—Mar car : "NU.8000.3.2"

<p>LA INFORMACION CONTENIDA EN ESTE DOCUMENTO ESTA PROTEGIDA POR LAS LEYES DE DERECHO DE AUTOR Y PROPIEDAD INTELECTUAL Y SE PROHIBE SU REPRODUCCION TOTAL O PARCIAL POR CUALQUIER MEDIO SIN AUTORIZACION DE SU PROPIETARIO: FORJA DE MONTERREY S.A. DE C.V.</p>		 <p>FORJA DE MONTERREY</p>		<p>FORJA DE MONTERREY S.A. DE C.V. CARR. MONTERREY COLOMBIA Km.6.5 CD. GENERAL ESCOBEDO C.P. 66050 NUEVO LEON, MEXICO.</p>		<p>UNA EMPRESA DEL</p>  <p>GRUPO QUIMMO</p>	
<p>MATERIAL: AIISI L6</p>		<p>TRATAMIENTO: S/N</p>		<p>NOM. ARCHIVO DE DIBUJO: NU.8000.3.7</p>		<p>DESCRIPCIÓN: EXPULSOR DOBLADOR INF CASSETTE P8000</p>	
<p>PESO: 18.375 kg</p>		<p>NOM. ARCHIVO SOLIDO: NU.8000.3.7</p>		<p>PROYECCIÓN</p> 		<p>REF. CLIENTE: NORMATIVA</p>	
<p>TOLERANCIA: ± 0.5 mm</p>		<p>DIBUJO: JMN</p>		<p>FECHA: 10/NOV/12</p>		<p>HOJA 1 DE 1</p>	
<p>EQUIPO DE MFRA. FRESADO</p>		<p>REVISO: EGP</p>		<p>FECHA: 10/NOV/12</p>		<p>REF. F. de M. NU.8000.3.2</p>

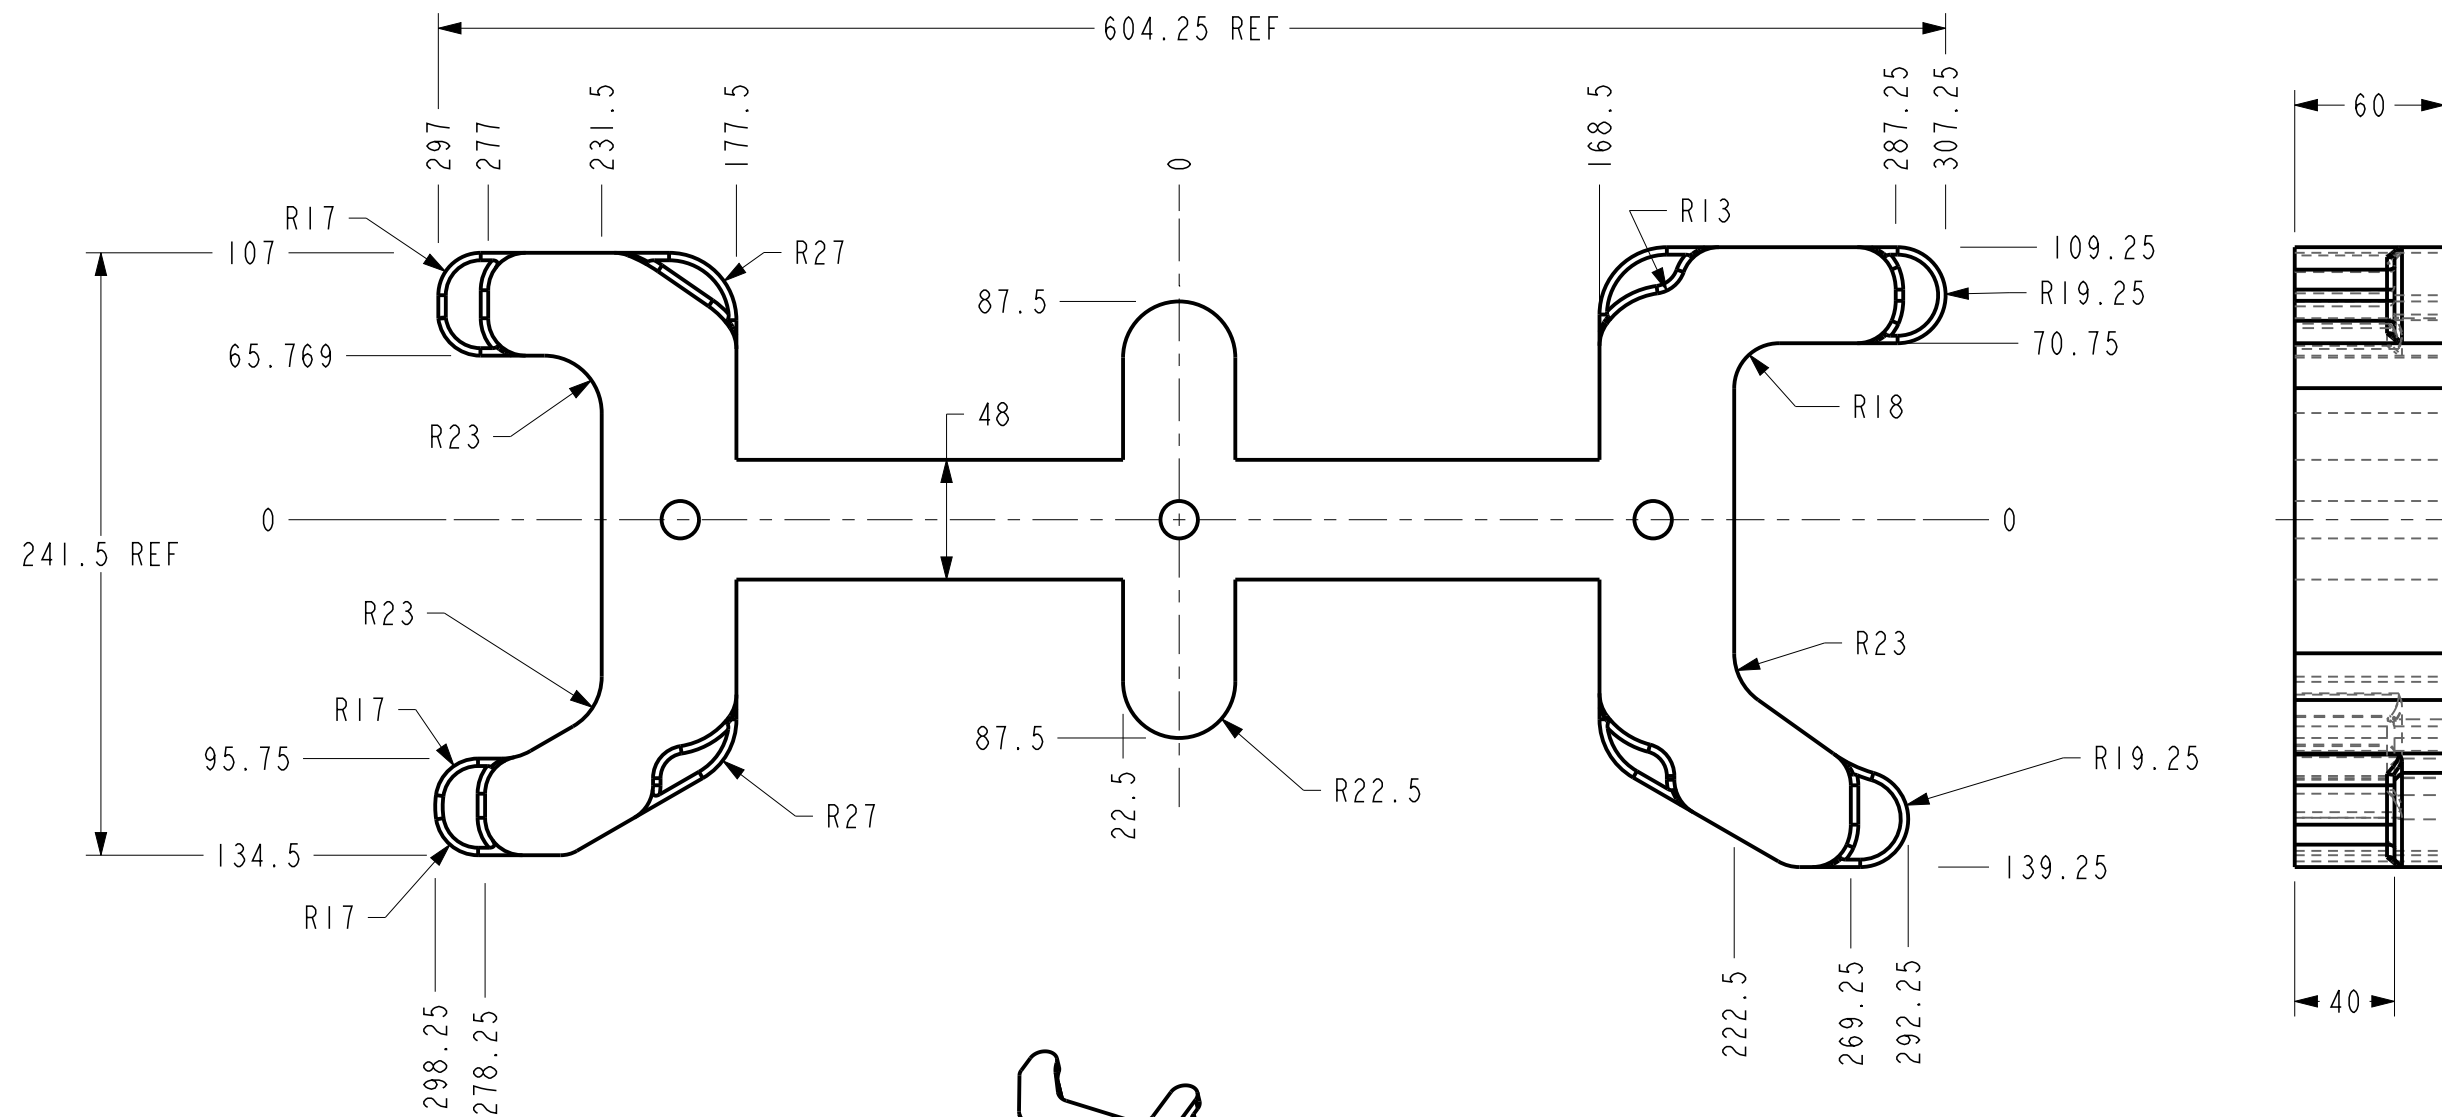
MODIFICACIONES				
No.	AUT.	LOC.	DESCRIPCION	FECHA
A	JOC	-----	Se modifica dimensiones en general de acuerdo a pieza fisica. Rev. ATG	23-Dic-06
B	JOC	-----	Se modifican dimensiones longitudinales (+15mm), antes 448 ahora 463, antes 48 ahora 63 y antes 152 ahora 137. Rev EGP.	17/Feb/07
C	JOC		Se agregan protusiones para expulsion cigueñal de ford. Rev. JMN	12/Nov/12
